ANNEXE 1- RÉCAPITULATIF DES MODIFICATIONS DU PLU INTERVENUES APRÈS ENQUÊTE PUBLIQUE

Rapport de présentation

Règlement graphique

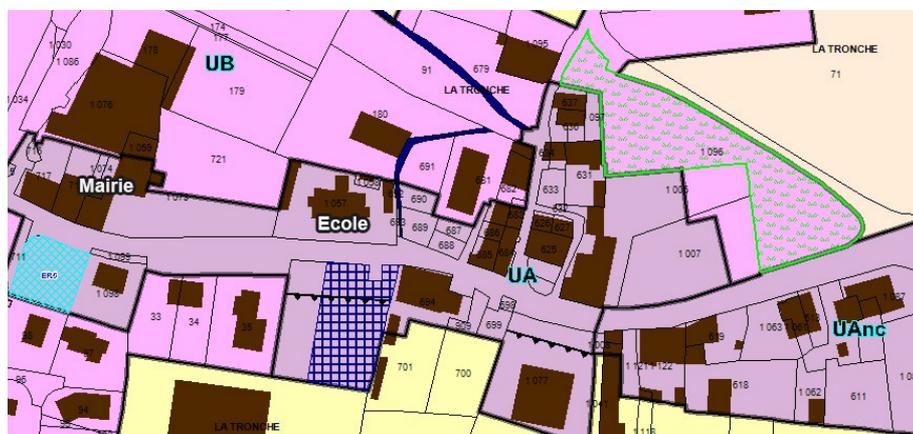
En zones UA, UB, à l'article 6 (traitement environnemental et paysager des espaces non-bâties et abords des constructions), le mot « communs » est supprimé (les règles s'appliquant en réalité au terrain d'assiette d'une construction) :

Les espaces libres ~~communs~~ non destinés à la voirie devront être aménagés et plantés. Les plantations de haies, coupe-vents, bosquets, alignements d'arbres seront définis pour accompagner les limites de clôture, ombrager les parkings, agrémenter les espaces d'accueil, masquer les stockages.

Terrains concernés par la règle (hachurés en jaune)

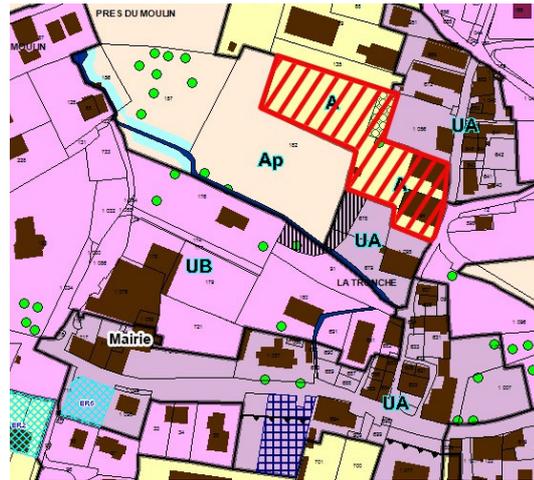
A l'article UA 4, un plan de localisation accompagne désormais les règles écrites qui s'appliquent spécifiquement sur les parcelles ZD36 et D1077:

Pour les parcelles ZD36 et D1077 : les constructions, dans une bande de 20 m comptés à partir de l'alignement, devront s'implanter dans une bande de ± 1 m par rapport à la ligne d'implantation reportée aux règlements graphiques.

Sur le terrain représenté aux règlements graphiques (partie de la parcelle ZD36)

La façade la plus proche de la route de la mairie devra présenter une longueur de 11 m au moins (les redents de faible profondeur sont toutefois autorisés).

Sur le terrain représenté aux règlements graphiques (partie de la parcelle ZD36)

La hauteur minimale du bâtiment principal est fixée à 5,5 m à l'égout de toiture et la hauteur maximale totale à 11 m.

Pour les bâtiments à usage agricole ou artisanal

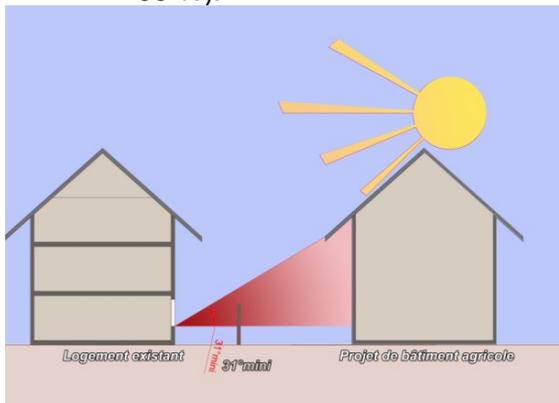
Les règles spécifiques définies dans la zone UA relatives aux bâtiments agricoles sont désormais introduites en zone UB (article UB4) :

- Sauf lorsque la limite séparative correspond à une limite entre zone UB et zone A ou Ap, l'implantation en limite séparative est interdite pour les bâtiments à usage agricole ou artisanal, sauf aménagement et extension de bâtiments existants déjà implantés en limite séparative.
- Les bâtiments doivent être implantés de manière à ce que les baies éclairant les pièces principales des logements situés sur les terrains d'assiette adjacents ne soient masquées par aucune partie d'immeuble qui, à l'appui de ces baies, serait vue sous un angle de plus de 31 degrés au-dessus du plan horizontal (c'est-à-dire 60 %).
